BOLLETTINO - BULLETIN

TECNICO • TECHNICAL	●	GRUPPO • GROUP	**8**
RICAMBI • SPARE PARTS	●	NR • NO	**7**
INFORMAZIONI • INFORMATION		DATA • DATE	**09-09**

MODELS: Garden tractors TUAREG 92 Cat.2005, TUAREG 92 Cat.2006-2007, TUAREG 92 4x4 Cat.2007, TUAREG 92 Cat.2009 and TUAREG 92 4x4 Cat.2009

SUBJECT: New blade

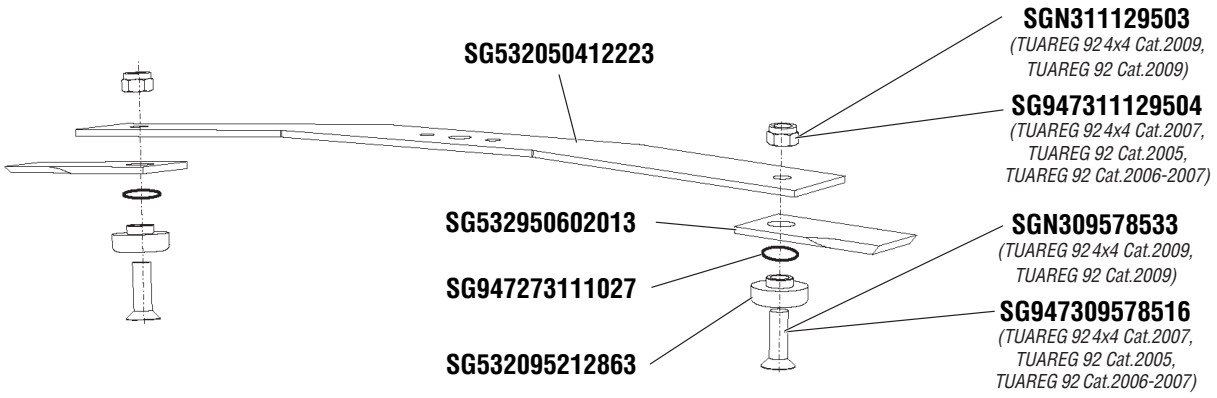
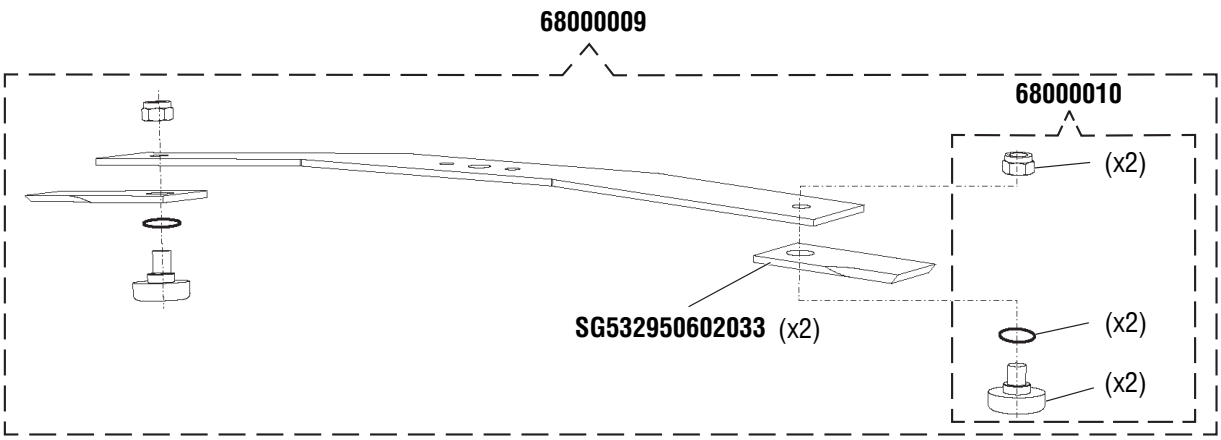
DESCRIPTION: Product improvement. Blade holder and blades modified to increase cutting surface. Bolts modified to prevent contact with the ground.

INTERCHANGEABILITY: Complete assembly yes P/N 68000009.

PARTS AVAILABILITY: Old parts will be supplied until stocks run out.

CUT-IN DATE: 03/03/09, serial n° 04377.
